Advisering PKVW voor Kralenbeek

Amsterdam Zuid-Oost

Amsterdam, 3 maart 2009

Bijlage 2 Eisen gevelementen eerste verdieping

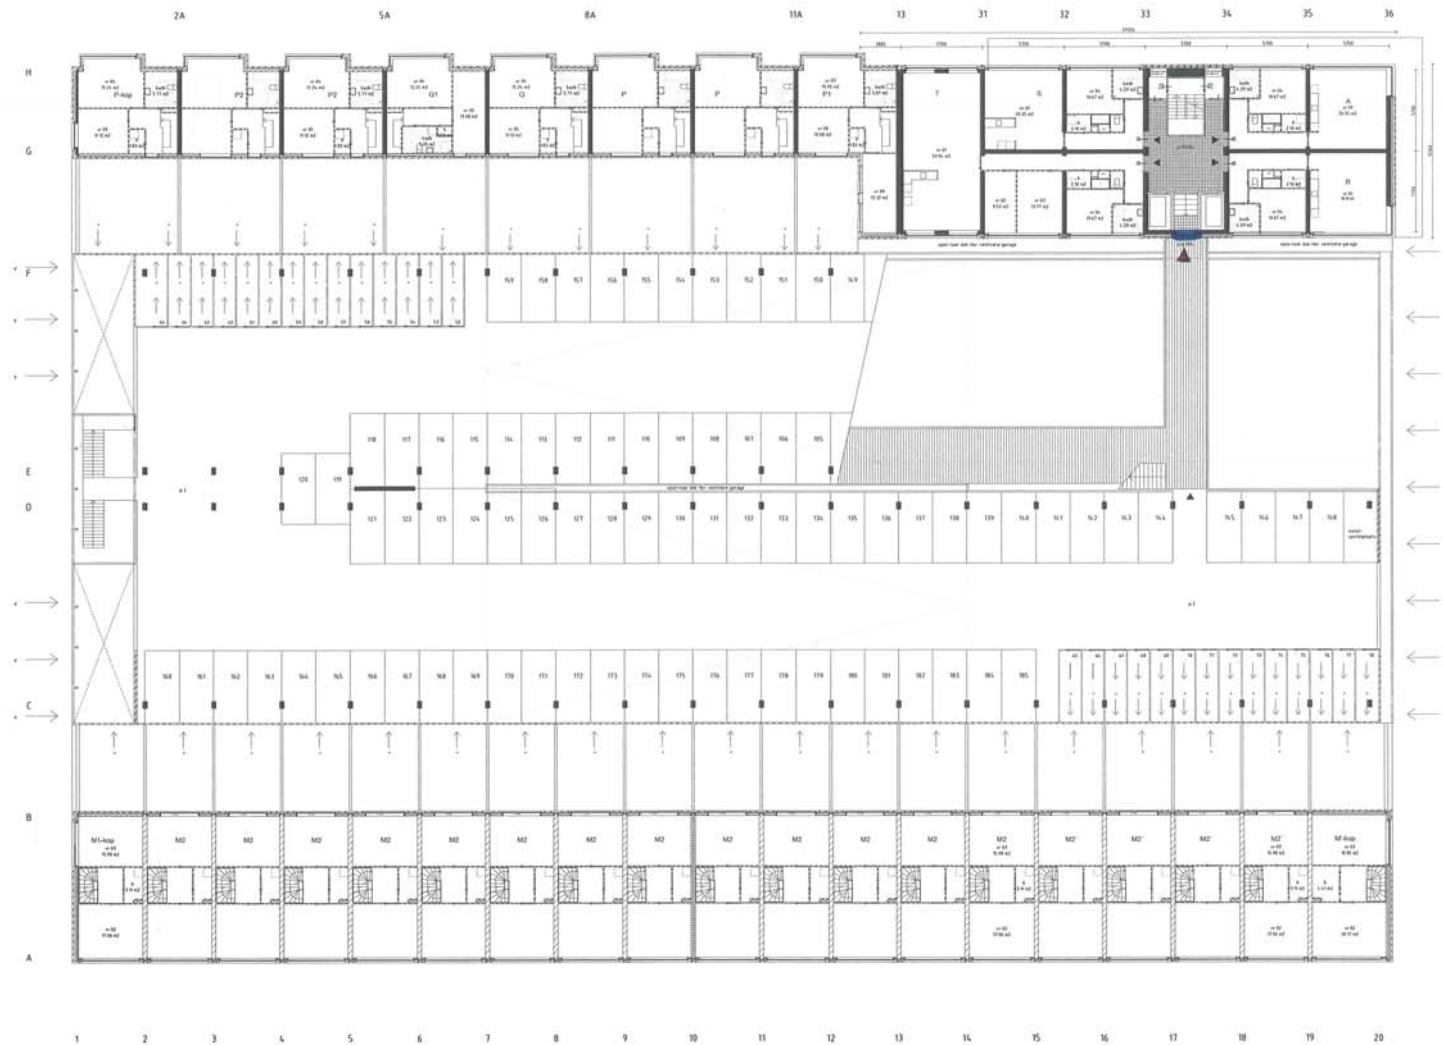
Zie op tekeningen (blauw) in de bijlage welke deuren aan deze eisen moeten voldoen.

De gemeenschappelijke fiets- en brommerstalling is afsluitbaar (bovenstaande eisen voor afsluitbaarheid opnemen in bestek) en heeft een oppervlakte van 200 m². Dat is ruim voldoende voor de 79 appartementen, aangezien de bewoners daarvan (bijna) allemaal een of meer fietsen in hun garage/box kunnen plaatsen. Zie op tekening (blauw/roze) in de bijlage welke deuren aan deze eis moeten voldoen.
